## **Zusammenfassung der Ergebnisse der frühzeitigen Beteiligung der Behörden und sonstigen Träger öffentlicher Belange gemäß § 4 Abs. 1 BauGB**

zum Vorentwurf des Bebauungsplans 1-107

Für den Vorentwurf des Bebauungsplans 1-107 vom 02. Juli 2019 für die Grundstücke Seydlitzstraße 20-22 und Lehrter Straße 67-69A im Bezirk Mitte, Ortsteil Moabit, wurde eine frühzeitige Beteiligung der Behörden und sonstigen Träger öffentlicher Belange gemäß § 4 Abs. 1 BauGB durchgeführt.

Prinzipien des Masterplans, Zusammenstellung und Skizze Jahn, Mack & Partner 2019

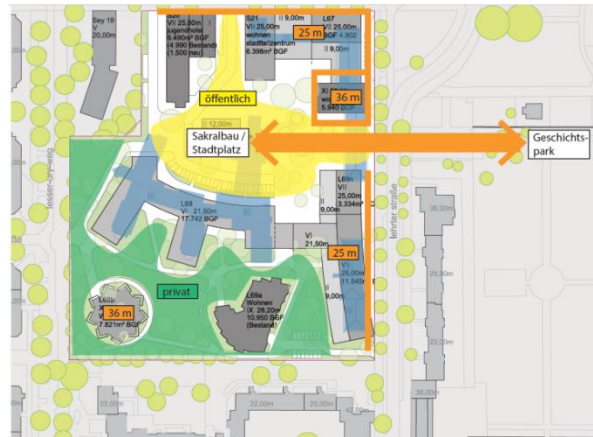
Der Masterplan 2017 stellt im zentral gelegenen Bereich rund um den Sakralbau und Stadtplatz öffentliche Flächen mit Wegeverbindungen zur Seydlitzstraße und zum Geschichtspark dar.

In dem vorliegendem B-Plan-Entwurf fehlen jedoch öffentliche Gehrechte, die zu berücksichtigen sind. Für den Stadtplatz und für die öffentlichen Zuwegungen zur Seydlitzstraße und zum Geschichtspark der Lehrter Straße sind Gehrechte zugunsten der Allgemeinheit festzusetzen. Der Stadtplatz und die Wege sind mit Beleuchtung anzulegen, dauerhaft zu unterhalten und der Allgemeinheit dauerhaft und jederzeit zugänglich zu machen. Es sind vertragliche Regelungen (s.u.) erforderlich, in denen die Berliner Stadtmission der Sicherung von Gehrechten durch die Eintragung von Baulasten und Dienstbarkeiten sowie der Übernahme der Verkehrssicherung zustimmt.

**Die Anregung wird teilweise berücksichtigt.**

Im weiteren Verfahren wird geprüft, ob im Bebauungsplan für den Stadtplatz und für die öffentlichen Zuwegungen zur Seydlitzstraße und zum Geschichtspark der Lehrter Straße Gehrechte zugunsten der Allgemeinheit gesichert werden können und welche vertraglichen Regelungen oder Dienstbarkeiten hierfür erforderlich werden.

Die Sicherung der Beleuchtung von Wegen und Plätzen ist nicht Bestandteil des Bebauungsplans.

**Eine Prüfung erfolgt im weiteren Verfahren.**
